生產終了商品: SRB-C.47 新商品: SRB211ST

2008年6月 受注停止 2008年9月 生産終了

SRB-C.47とSRB211ST仕様比較

生産終了商品: **SRB-C.47**

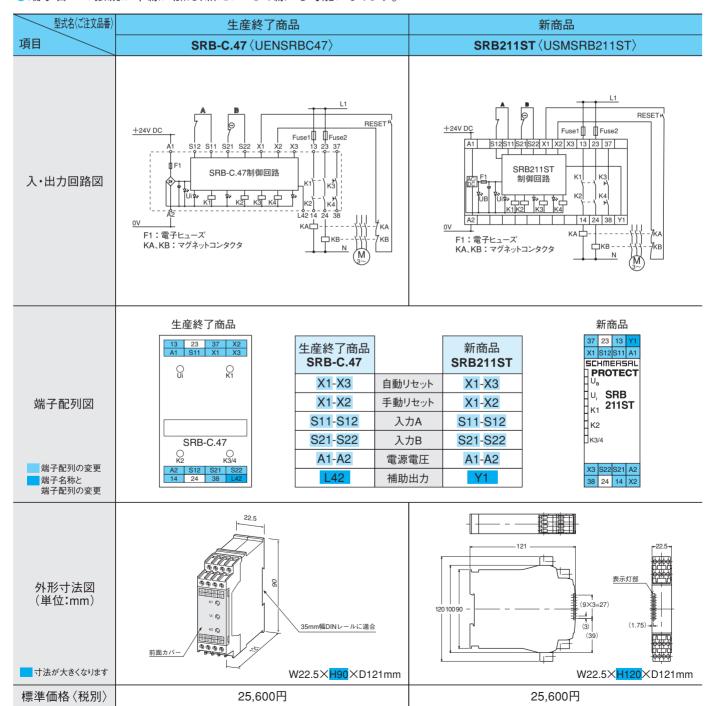
SRB-C.47→SRB211STのメリット

- 着脱式端子台を採用。施工時、メンテナンス時の作業性が向上します。
- ●新たに電源供給の確認用表示灯を装備。通電とヒューズ切れの確認ができます。
- ●端子台への接続が単線に加え、新たに"より線"も可能になります。

ix m n n n n	7.0 - 1.0 (DO- 1.0 (LIN 00347-0-1)	4A/230V AC	_	
	定格動作電流(Ie)/ 定格動作電圧(Ue)	4A/230V AC 抵抗負荷(誘導負荷の場合は接点保護時)	抵抗負荷(誘導負荷の場合は接点保護時) AC-15:1.5A/250V AC DC-13:1.2A/24V DC	0	使用カテゴリに対する定格電流・電圧が 追記されました。
	接点材質/接点	銀酸化すず(AgSnO)/ セルフクリーニング、強制ガイド式	銀酸化すず(AgSnO)/ セルフクリーニング、強制ガイド式	=	_
	接点接触抵抗	100mΩ以下(初期值)	100mΩ以下(初期值)	=	
	接点保護ヒューズ定格	4A (スローブローヒューズ)	4A (スローブローヒューズ)	=	
	機械的寿命	1,000万回	1,000万回	=	
	ディレイタイマ出力 止 カ テ ゴ リ 1)	NO接点×1 (37-38) オフディレイタイマ1~30s可変	NO接点×1 (37-38) オフディレイタイマ0.9~30s可変	0	オフディレイタイマの設定範囲が広くなり した。製品のオフディレイタイマ時間設定 が必要です。設定方法は取扱説明書で研 認してください。
	定格動作電流(Ie)/ 定格動作電圧(Ue)	4A/230V AC 抵抗負荷(誘導負荷の場合は接点保護時)	4A/230V AC 抵抗負荷(誘導負荷の場合は接点保護時) AC-15:3A/250V DC DC-13:2A/24V DC	0	使用カテゴリに対する定格電流・電圧が 追記されました。
動	作時間	120ms以下 (自動リセット) 30ms以下 (手動リセット)	80ms以下 (自動リセット) 40ms以下 (手動リセット)	*	手動リセット時 動作時間が遅くなりました。ご使用のシステムの動作を確認してください。
				0	自動リセット時 動作時間がより早くなりました。
応 答	時間(復帰時間)	20ms以下	40ms以下	*	応答時間(停止カテゴリの)が遅くなりました。ご使用のシステムの動作を確認してい ださい。

港 示灯	助出力	PNPトランジスタ出力 (L42)	PNPトランジスタ出力 (Y1)	0	端子名称を変更しました。端子配列図を 確認してください。
	開閉容量	最大流出電流:100mA 印加電圧:24V DC	最大流出電流:100mA 印加電圧:24V DC	=	_
	接点保護ヒューズ定格		内蔵電子ヒューズ、遮断電流100mA以上	0	内蔵のヒューズ定格を追加しました。
	電源表示灯(UB)	_	緑色LED (電源投入時点灯)	0	新たに電源供給の有無を確認できる表示 灯を追加しました。
	電源表示灯(Ui) (内部回路動作表示灯)	緑色LED (電源投入時かつ内蔵) ヒューズ正常時点灯	緑色LED (電源投入時かつ内蔵) ヒューズ正常時点灯)	0	名称を変更しました。 (電源表示灯→内部回路動作表示灯)
	K1リレー動作表示灯(K1) K2リレー動作表示灯(K2)	緑色LED [K1リレー動作(閉)時点灯] 緑色LED [K2リレー動作(閉)時点灯]	緑色LED [K1リレー動作(閉)時点灯] 緑色LED [K2リレー動作(閉)時点灯]	=	_
	K3/4リレー動作表示灯	緑色LED [K3/K4リレー動作(閉)時点灯]	緑色LED [K3/K4リレー動作(閉)時点灯]	=	_
外部	パリレーモニタ機 能	装 備	装 備	=	
	下りスイッチング機能	装備(電源24V DC時のみ有効)	装備(電源24V DC時のみ有効)	=	
	差短絡監視機能 電圧 4 - i !!	装備	装備	=	コロ田牧が本事にわけました
	電 圧 カ テ ゴ リ] 距離 / 沿面距離	II [VDE 0110、EN 60664] 4kV/2[DIN VDE 0110-1 (04.97)]	III [UL 840] 4kV ∕ 2 [DIN VDE 0110-1 (04.97)]	0	引用規格が変更になりました。
空 旭	」	2	2 2 [DIN VDE 0110-1 (04.97)]	=	_
7-3	保護構造	ケース:IP40 端子部:IP20 (EN 60529)	ケース:IP40 端子部:IP20 (EN 60529)		_

項目 型式名	SRB-C.47	SRB211ST	判定	コメント
ケース材質	グラスファイバ強化熱可塑性樹脂	グラスファイバ強化熱可塑性樹脂	0	色を赤色から黒色に変更しました。
接 続 方 式	ネジ式端子(セルフアップビス)	着脱式セルフアップビス端子	0	着脱式コネクタにより施工性が向上しました。
端子台締付トルク	0.6 N·m	0.6 N·m	_	
配 線 ケ ー ブ ル	0.6~2.5mm ² [単線またはフェルール (スリーブ) 端子含む]	単線:0.25~2.5mm ² 同径の線を2本接続する場合: 0.25~1.5mm ² [より線またはフェルール (スリーブ) 端子含む)]	0	単線使用時より細い径まで使用可能となりました。 また、より線も接続可能になりました。 さらに、2本接続する仕様を追加しています。
取り付け	35mm幅DINレールに適合 (EN 50022)	35mm幅DINレールに適合 (EN 50022)	=	
端子部表示	DIN EN 50005/DIN 50013	DIN EN 50005/DIN 50013	=	
質量	235g	255g	*	質量が15g重くなりました。
外 形 寸 法	W22.5×H90×D121mm	W22.5×H120×D121mm	*	配線方向の形状が大きくなりました。外形 寸法図を確認してください。
